令和7年度 芸西村教育施設集約化 第2回委員会・ワーキング部会説明

【配布用説明資料】

令和7年8月1日
芸西村教育委員会
復建調査設計(株)

【基本計画案】 1/2

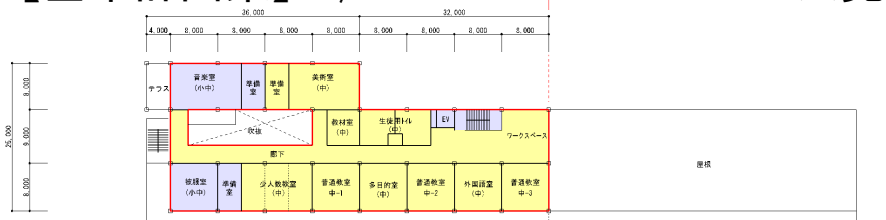
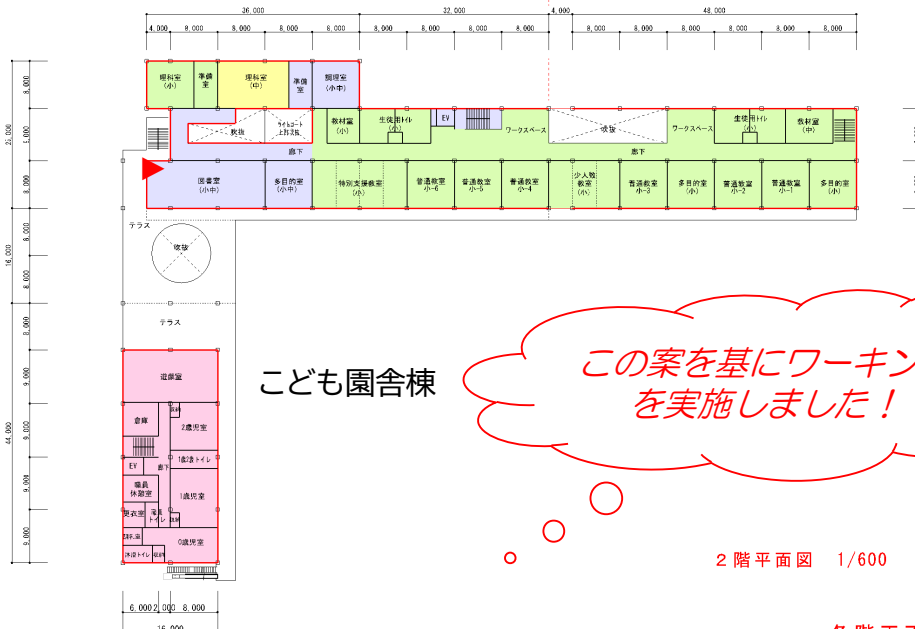
◇現計画（北側校舎）案では近接による環境悪化や長期間工事は耐え難い。

◇工事期間が長く、プールが使えない期間は長過ぎて困る！

➡「南側に校舎配置案」等を検討する。今後、素案を提示し意見交換予定。

➡「南側に校舎配置する案」ほか、使えない期間を短くする。

1 班

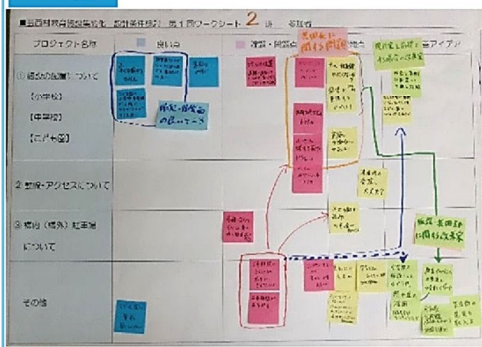
- 実際に利用する教職員や子供の意見を聞き取る機会はあるか。
- 津波対策(避難場所の確保)のため、こども園を3階建てにできないか。

- 工事期間中のプールの利用が困難になる点が課題である。
- 予算内で理想的な施設が実現できるかどうか心配である。

- 工事期間中は、現中学校のプールを活用してはどうか。
- 図面作成の段階で、教職員の意見を取り入れる。

2 班

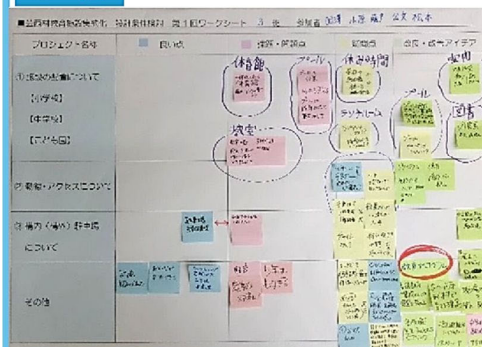
- プールや体育館の利用が重複しないか
- 小中の行動範囲が干渉しないか。
- 津波発生時の避難や受け渡しは安全に行えるのか。

- プールが道路に面しており気になる。
- 共用することでのトラブルが懸念。
- 参観日などのイベント時に駐車場が不足する可能性がある。

- 校舎を南側に配置して、工期を短縮することを検討する。
- 中学校を仮設校舎にする事等、他施設の活用と合わせて検討してはどうか。

3 班

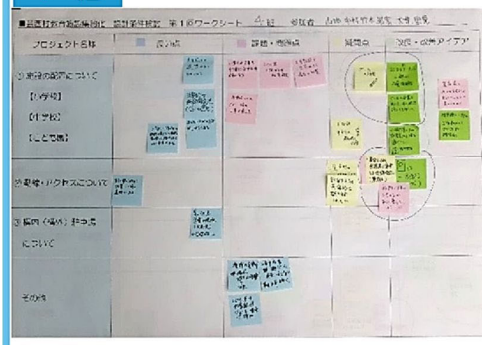
- 小中学生の時間割のずれはどうか
- 集約化することによって不審者等の危険性はどうか。
- 施設利用者への聞き取りは十分か。

- プールの位置、工事中の騒音・振動対策、中学校の跡地利用など。
- 将来的に教室数が不足する可能性はないだろうか。

- 大気汚染に備えて、室内プレイルームを設置。プールを屋根付きでどうか。
- 教育プログラムとともに施設を考えてはどうか。関係者へのヒアもしっかり。
